**Avis délibéré de la mission régionale d'autorité environnementale
sur l'élaboration du plan local d'urbanisme (PLU) et le zonage
d'assainissement des eaux usées et des eaux pluviales (ZAEUEP)
de la commune de Taninges (74)**

Avis n° 2025-ARA-AUPP-1701

Avis délibéré le 2 octobre 2025

Figure 1: zone d'activité de Chessin (source : projet de PPR, nov.2024)

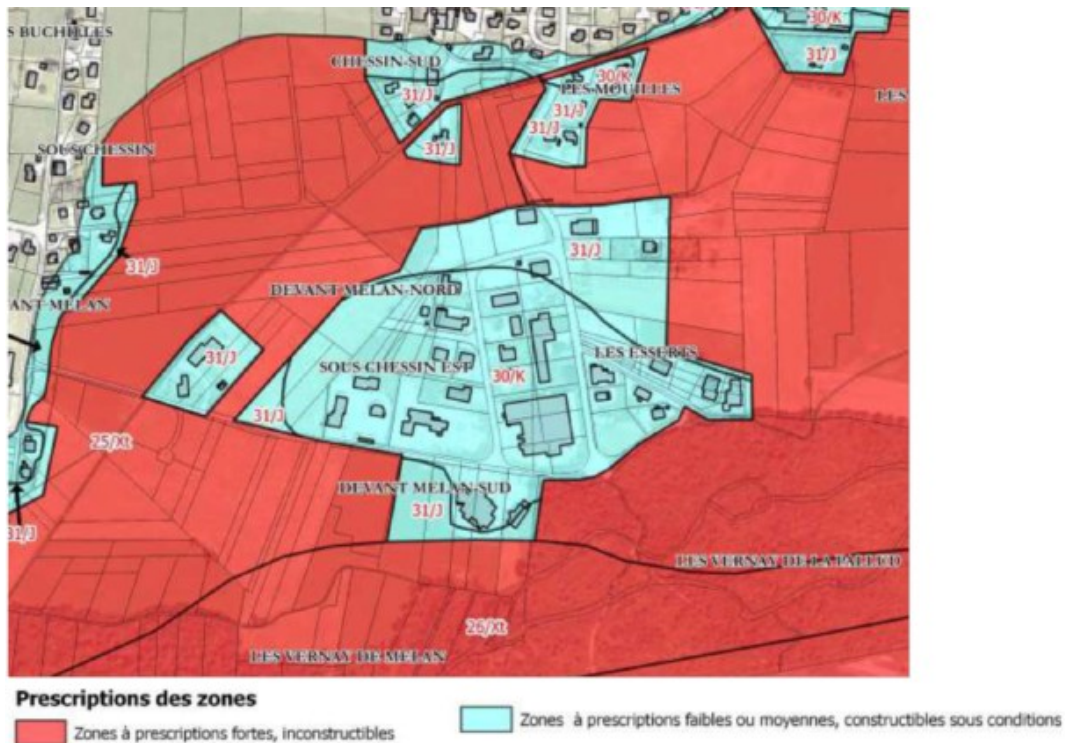
- une consommation future de 6,71 ha d'espaces naturels, agricoles et forestiers (Enaf) sur la période 2023-2035 (RPb p.42, 44) ;
- un développement de la zone d'activité de Chessin en rive droite du Giffre en respectant le PPRi (PADD p.11 ; RPb p.76, figure 1, **toutes les figures sont en annexe**).

Figure 2: extensions de la zone d'activités de Chessin (source : règlement graphique)

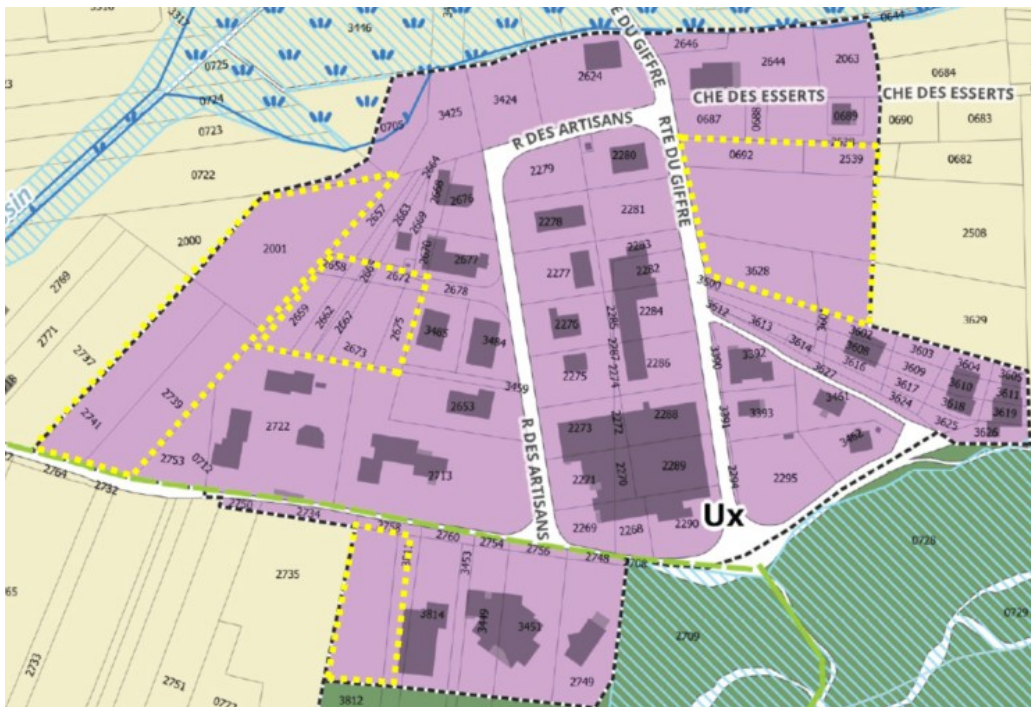
Le PLU ne prévoit pas davantage de phasage entre les trois extensions de la zone artisanale de Chessin toutes trois classées en zone Ux (à l'est sur les parcelles [G2508](#), [3629](#), au sud sur la parcelle [G3812](#) et à l'ouest sur les parcelles [G2001](#), [2659](#), [2662](#), [2666](#), [2667](#), [2673](#), [2674](#), [2739](#), [2741](#), [2753](#), figure 2 **toutes les figures sont en annexe**). Ces extensions concernent des prairies réferencées au registre parcellaire graphique géré par le ministère chargé de l'agriculture. L'extension projetée à l'ouest est conséquente dans la mesure où elle concerne une superficie de près de 1,5 ha. Le PLU doit être modifié pour reclasser les tenements concernés par ces extensions en

zones 1AUx, voire subdiviser le secteur ouest¹⁴, avec un phasage entre ces zones, par exemple en subordonnant la réalisation d'une zone après la réalisation à plus de 80 % de la précédente. Le PLU aurait pu par exemple contenir une OAP définie à l'échelle de l'ensemble de la zone d'activités pour optimiser l'usage du sol, organisant notamment une mutualisation des stationnements et du stockage et une intégration paysagère. Il est relevé que les parcelles [G684 et 2063](#) situées au nord-est de la zone artisanale ne sont pas classées en zone Ux alors qu'elles sont déjà anthropisées, ce qui devrait motiver une procédure d'évolution du PLU pour régulariser cette situation, ce zonage mérite d'être réexaminé en prenant soin de justifier la prise en compte de la zone humide « les Millières Sud-Ouest » (n°[74ASTERS3374](#)) qui borde le nord de ces parcelles.

- **définir un phasage entre les OAP et les extensions de la zone artisanale de Chessin ;**
- **représenter dans le règlement graphique les bâtiments qui peuvent faire l'objet d'un changement de destination dans les zones A et N ;**
- **analyser les incidences environnementales de tous les secteurs d'aménagement et définir les mesures de la séquence Eviter-Réduire-Compenser.**

Figure 3: justification du nombre de lits touristiques supplémentaires (source : RPD p.5)

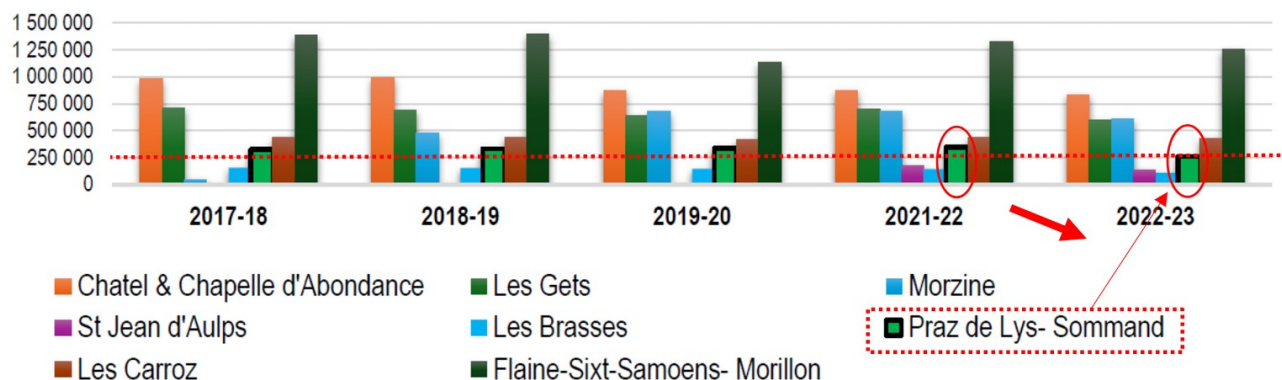
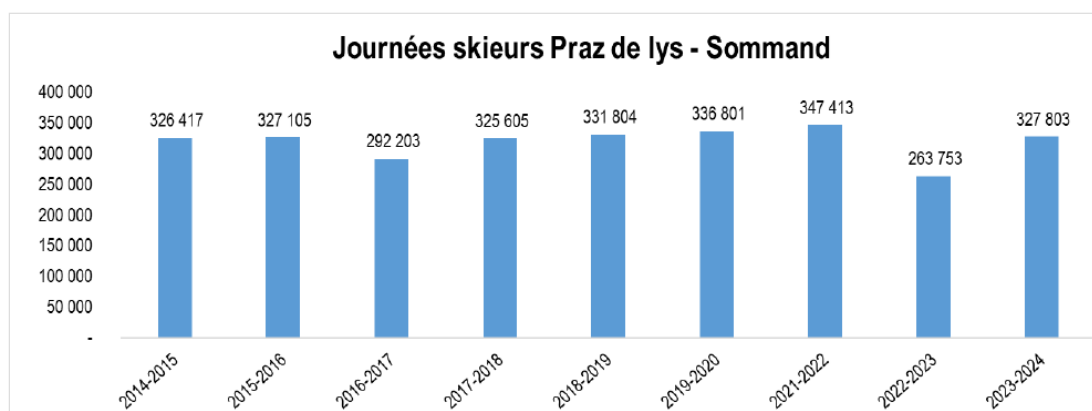
Le dossier justifie le besoin de 1 000 lits touristiques supplémentaires dans la station, dont 700 sur la commune de Taninges, en faisant valoir une « *croissance modérée mais certaine de sa fréquentation touristique en lien avec l'activité de ski alpin* » et en conclut que « *la commune présente donc un besoin en matière d'accueil et d'hébergement touristique sur la station (...) et plus particulièrement sur le plateau du Praz de Lys (...) la station a la capacité d'offrir un domaine skiable praticable pour les 20 à 25 prochaines années* » (RPd p.5, 8). Pourtant, le document graphique qui figure dans le dossier et qui représente la tendance historique de la fréquentation, illustre une décroissance sur la saison 2022-2023 (figure 3) qui tend pour partie à être relativisée par un autre document cartographique indiquant une reprise modérée de la fréquentation pendant la saison 2023-2024, fréquentation qui reste néanmoins en deçà de celles relevées depuis 2018. Ce document mentionnant des « *pluies diluviennes, absence de neige* » pour la saison 2022-2023 (figure 4). Le dossier doit être complété pour, d'une part, présenter une projection réaliste de la fréquentation touristique sur la durée d'application du PLU (jusqu'en 2035) qui prenne donc en compte les effets du changement climatique, en particulier sur l'enneigement, et, d'autre part, justifier sur cette base le besoin de 700 lits touristiques supplémentaires à Taninges.

L'Autorité environnementale recommande de justifier ou revoir le scénario démographique retenu, de justifier le besoin de 700 lits touristiques supplémentaires (en prenant en compte les effets du changement climatique sur l'enneigement et les activités du territoire) et de préciser le calendrier de la mise en œuvre des actions de rénovation et de remise sur le marché d'une partie des lits froids touristiques existants ainsi que le dispositif de leur suivi.

Figure 5: extension du camping des Thézières zone Nc (source : dossier, Géoportail des Savoie, projet de PPR 2024)

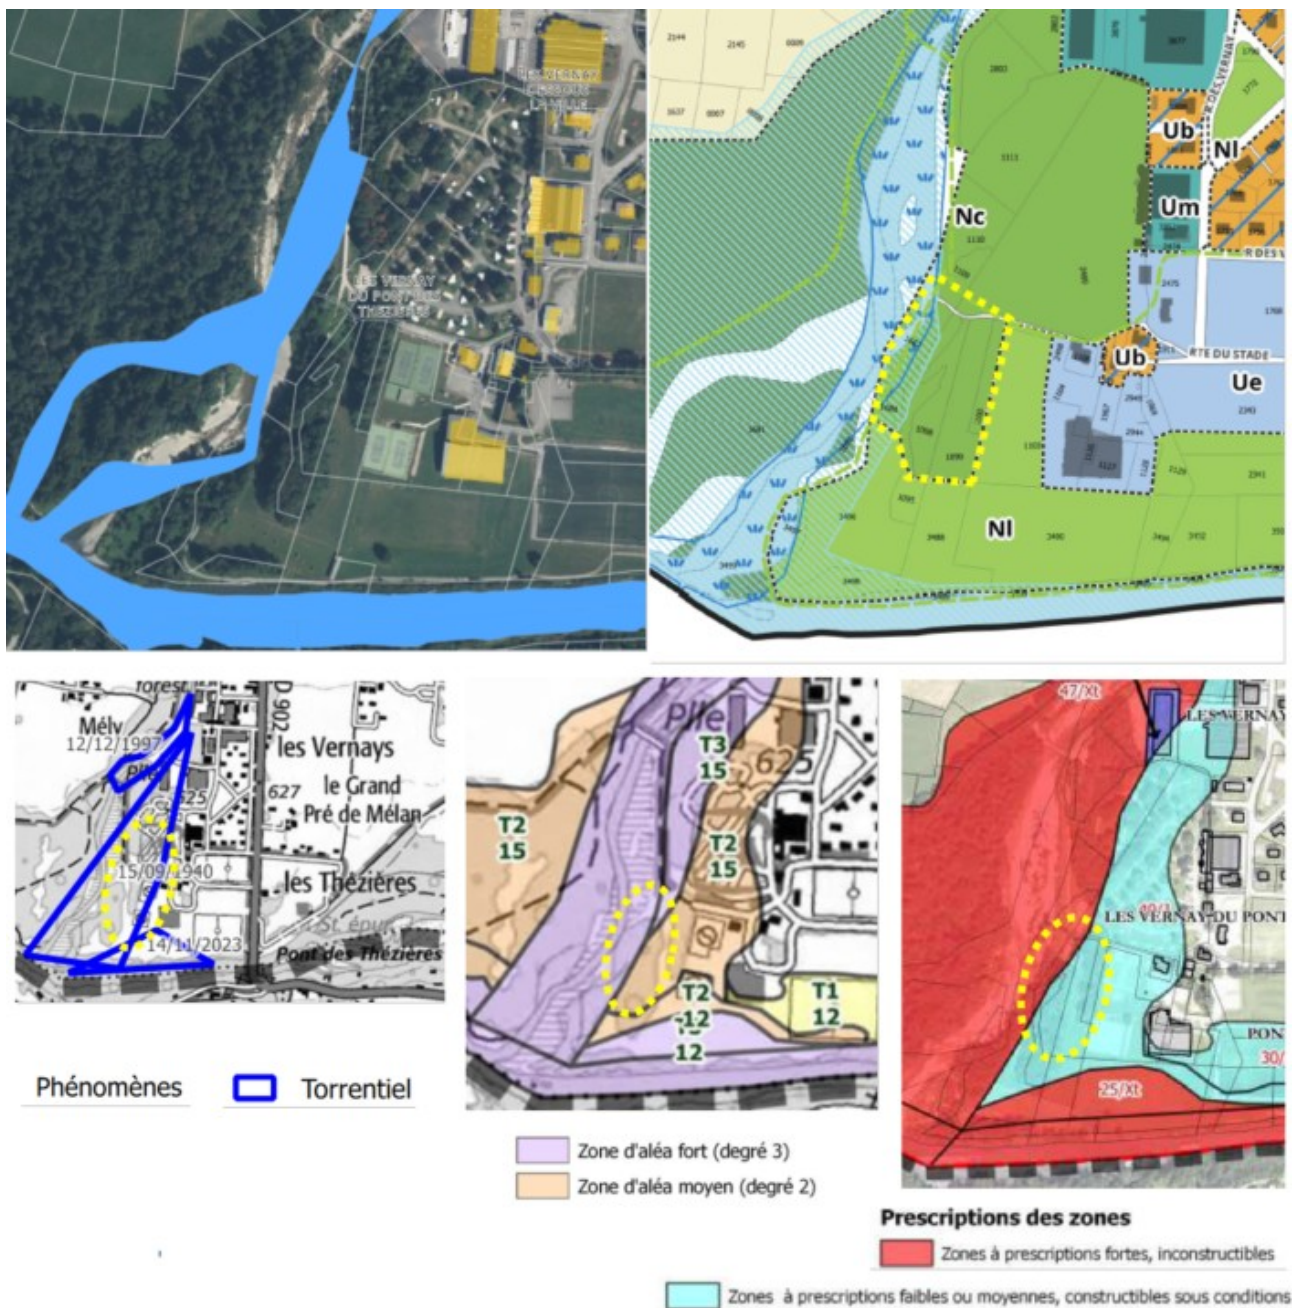
Le PLU prévoit une extension du camping des Thézières (zone Nc et Stecal, RPb p.90, figure 5). Ce camping est situé en zone d'aléas torrentiels fort et moyen sur la carte des aléas du projet de plan de prévention des risques naturels en cours de révision. Les extensions et augmentations de capacité sont interdites. Le zonage de l'extension projetée doit être supprimé.

Figure 7: Articulation entre ZAEUEP et PLU, SPU n°3 et 8 (sources : dossier)

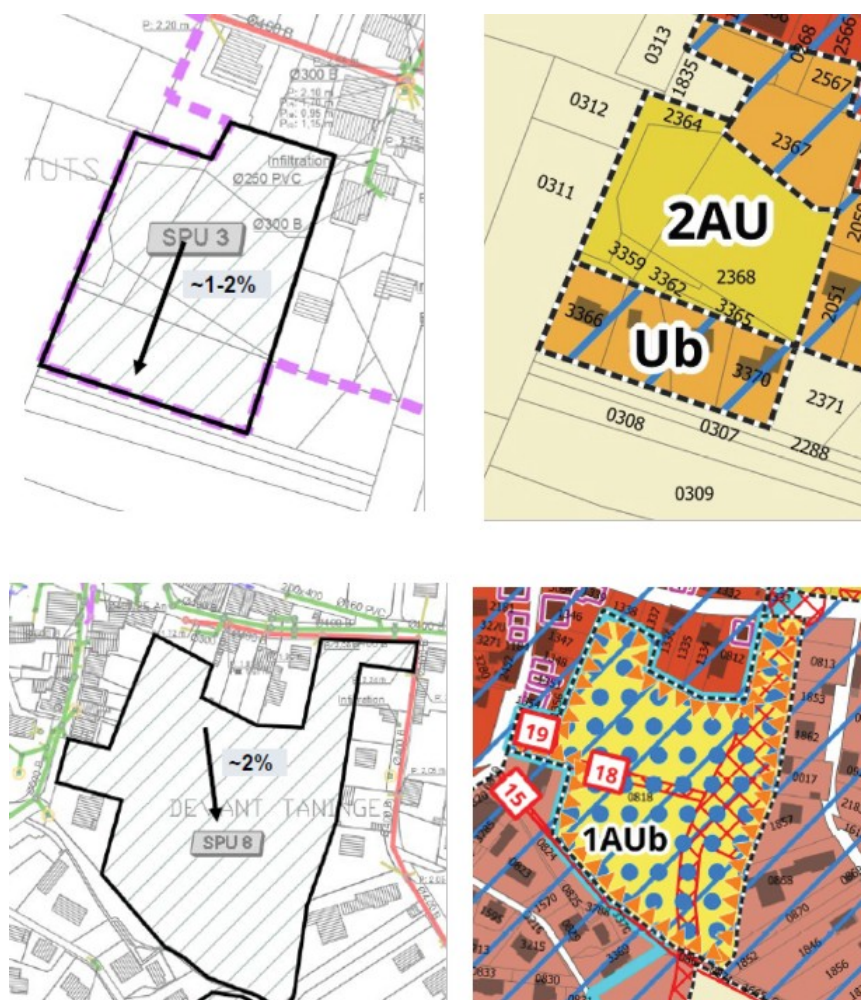
- s'agissant des trois secteurs qualifiés de « sensibles » du plan de ZAEU-EP (qui font l'objet de zooms cartographiques), préciser pour chacun d'eux les caractéristiques principales des travaux projetés, ajouter une représentation graphique de la localisation de ces trois sites sur les deux documents cartographiques réalisés à l'échelle de la commune sur les fonds de carte susmentionnés, justifier qu'il s'agit des seuls et uniques secteurs susceptibles d'avoir des incidences sur l'environnement ;

- **compléter le dossier sur les trois secteurs qualifiés de « sensibles » du plan de ZAEU-EP qui font l'objet de zooms cartographiques (préciser les caractéristiques des travaux, justifier qu'il s'agit des seuls secteurs susceptibles d'avoir des incidences sur l'environnement) ; et justifier que les travaux prévus par les zonages seront sans incidence sur l'environnement ou définir des mesures ERC.**
- **conclure sur les espèces protégées ;**
- **préciser la traduction des mesures d'évitement et de réduction en donnant les références de la réglementation relative aux eaux pluviales et/ou eaux usées et, le cas échéant, les articles dans le règlement écrit du PLU.**
